Autorité environnementale

Avis délibéré de l'Autorité environnementale sur l'installation nucléaire de base ECRIN « Entreposage Confiné de Résidus Issus de la conversion » (11)

n°Ae: 2013- 54 bis

Figure 5 : Coupe schématique du dispositif d'étanchéité/drainage de l'alvéole sur B2 (pièce 2, page 30)

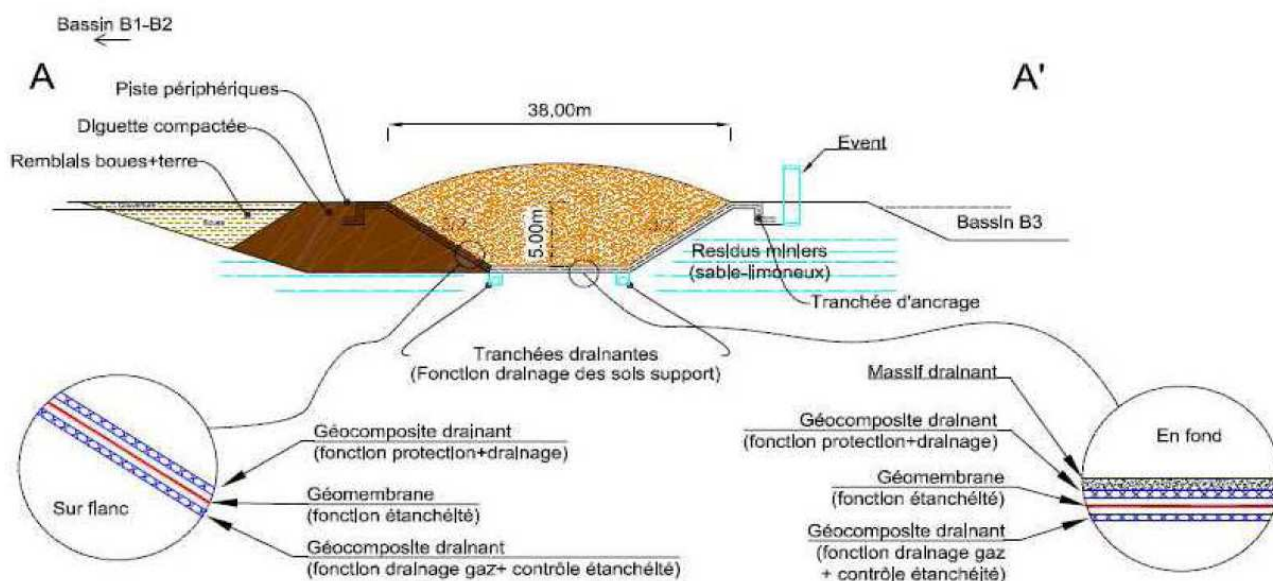
Les bassins B1/B2 seront remodelés dans le but d'éliminer les points durs qui risqueraient de poinçonner la couverture et de faciliter l'évacuation des eaux de ruissellement vers le dispositif de collecte ; ils seront ensuite recouverts d'une couche de forme de 0,3 m d'épaisseur. L'origine précise et les caractéristiques des matériaux utilisés pour réaliser cette couche de forme ne sont pas présentées¹⁶.

L'Ae recommande au maître d'ouvrage de préciser l'origine et la nature des matériaux qui seront utilisés pour réaliser la couche de forme sur les bassins B1 et B2.

Figure 7 : schéma du traitement des eaux (documents transmis aux rapporteurs)

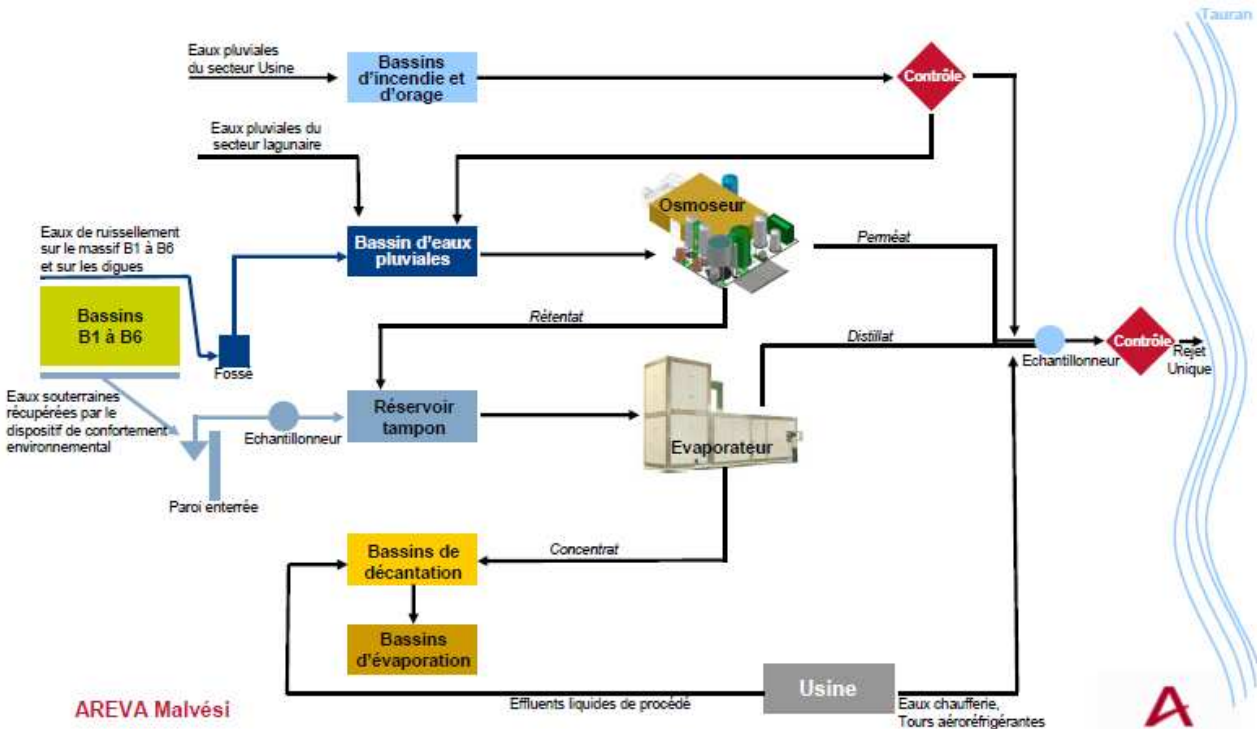
Compte tenu du fait que le dispositif de traitement des eaux du site de Malvési sera maintenu et qu'une partie de l'eau provenant de l'INB transitera par ce dispositif, l'Ae recommande au maître d'ouvrage de décrire précisément, dans le dossier de demande d'autorisation de création de l'INB, les systèmes de traitement et de contrôle des eaux de l'établissement.

Figure 10 : Périmètre de l'INB (page 18 de l'étude de maîtrise des risques)

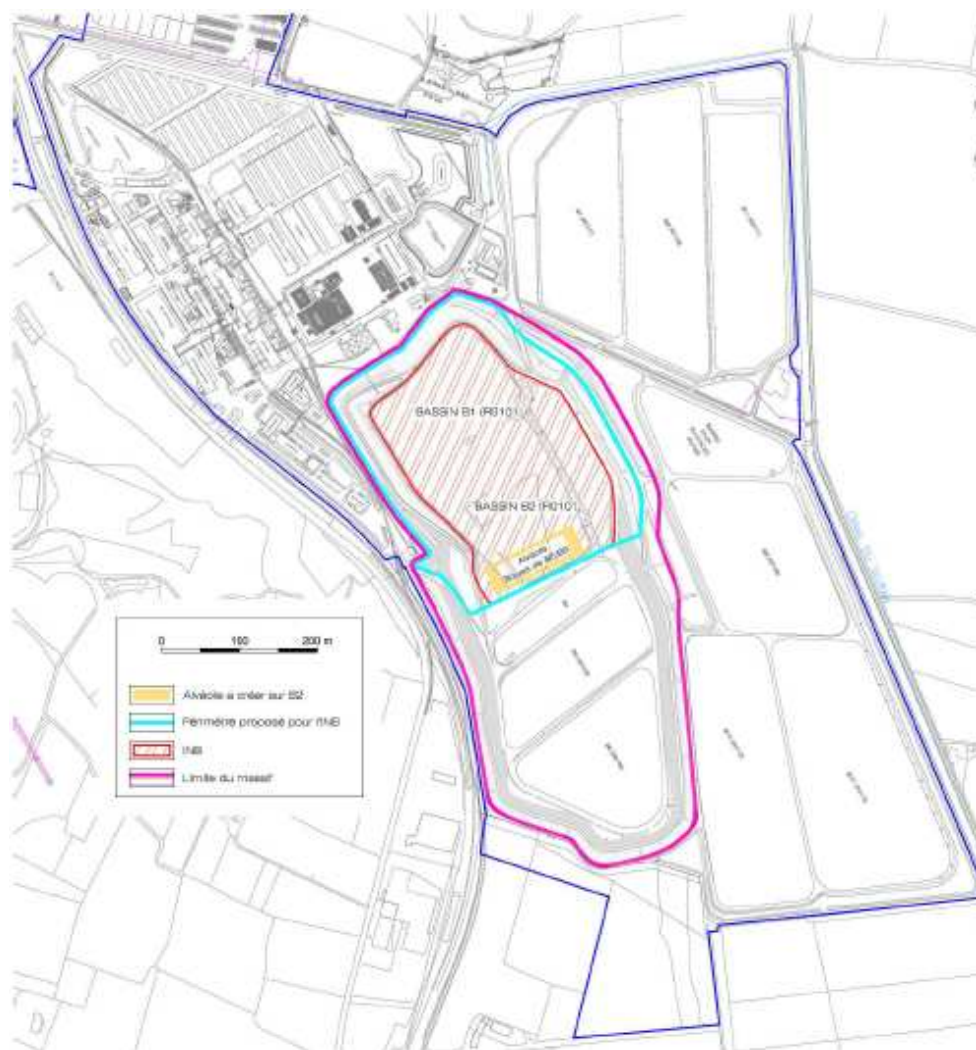
Le chapitre 4 de l'étude d'impact ainsi que les autres pièces du dossier n'apportent pas plus d'explications quant aux raisons justifiant le choix de ce périmètre. L'Ae rappelle toutefois que le dossier doit justifier « *notamment, au regard des dispositions de l'article 16 du décret du 2 novembre 2007, le périmètre proposé pour l'installation nucléaire de base* » (décision de l'ASN de 22 décembre 2009)²⁵.

L'Ae recommande, conformément à la décision de l'ASN du 22 décembre 2009, de justifier, notamment au regard des dispositions de l'article 16 du décret du 2 novembre 2007, le périmètre proposé pour l'installation nucléaire
